Vragen en antwoorden N280 Leudal

Vragen tijdens de digitale informatiebijeenkomst Baexem 10 juni 2021

Visualisatie ruimtebeslag:

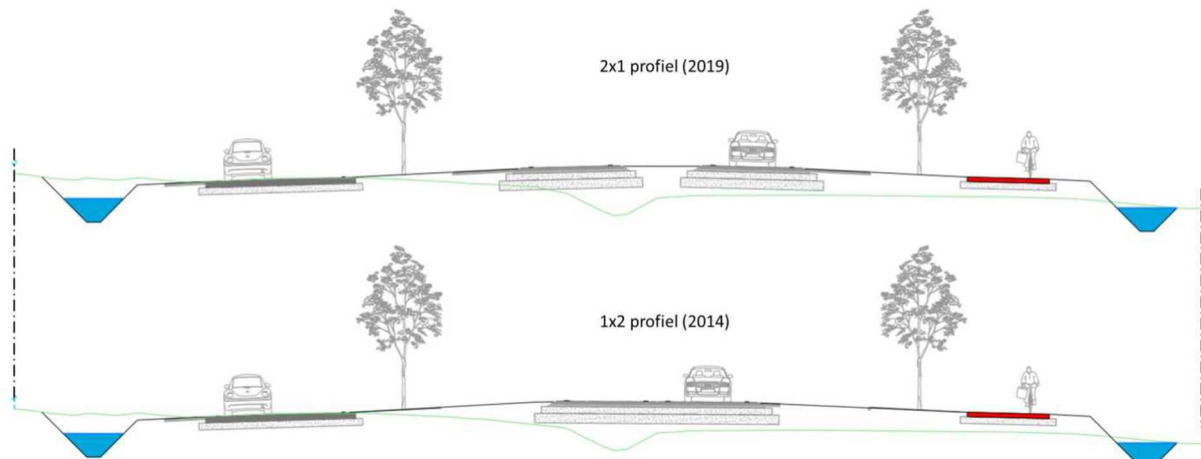
Is het nu onderzochte 3c alternatief het exacte alternatief dat aan de Staten is bekend gemaakt en besloten is?

Het ruimtebeslag voor alternatief 3c waar in de tussenrapportage van het milieueffectrapport (MER) vanuit is gegaan, is vandaag de dag exact hetzelfde. Ondanks dat er een middenberm van 3 meter is bijgekomen is het totale ruimtebeslag gelijk gebleven omdat andere onderdelen van het dwarsprofiel smaller zijn. Het ruimtebeslag is exact hetzelfde alleen is de indeling daarbinnen anders. Ook in 2014 bestond het alternatief 3c uit een weg met parallelwegen, fietspaden, bermen, taluds, en bermsloten. Daar is dus niets aan gewijzigd.

In de Provinciale Staten-nota van 2014 is reeds kenbaar gemaakt dat bij de nadere uitwerking van alternatief 3c het dwarsprofiel mogelijk gewijzigd zou worden in een 2x1-profiel. Provinciale Staten (PS) heeft ook hier bewust voor gekozen.

Dus is er geen sprake van dat PS niet het juiste besluit heeft genomen. In onderstaande dwarsprofielen is zichtbaar gemaakt dat er geen verschil is tussen het dwarsprofiel in 2014 en nu in 2019 (en dat geldt in 2021 nog steeds).

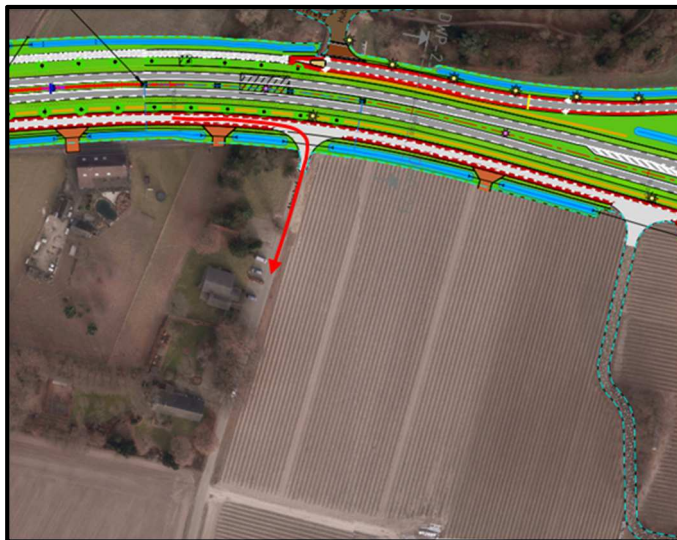
Ten westen van Baexem is de parallelweg voor landbouwverkeer ook aan de noordzijde van de N280 gerealiseerd. Het is niet meer dan logisch dat dit verkeer pas bij de Kasteelweg de N280 kruist.

De landbouwroute is begin 2021 ter sprake gekomen in de commissie fysiek van de gemeente Leudal. De aanwezigen bij deze online vergadering waren het er unaniem over eens dat dit pad ongeschikt is om er landbouwverkeer over te leiden. Wat ons betreft kan dit landbouwverkeer gewoon over de huidige route van de N280. Mocht dit toch niet acceptabel zijn, dan kan dit verkeer geleid worden over de reeds bestaande semi-verharde landbouwroute ter hoogte van het crematorium (een weg verder zuidelijk).

Op verzoek van de gemeente Leudal is de route aangepast. Door de woonkern blijven rijden met landbouwvoertuigen was onwenselijk. De gemeente heeft zelf met de landbouwroute aan de zuidzijde ingestemd om het voorgaande te voorkomen.

Wanneer de gemeente de route verder wil omleggen, dan is dat altijd te realiseren. Wij maken dat niet onmogelijk. Dan moeten de landbouwvoertuigen er al af op de Abenhofweg (zie onderstaande uitsnede). Maar dan moeten de landbouwvoertuigen verder omrijden. Maar daar kan de gemeente achteraf zelf voor kiezen.
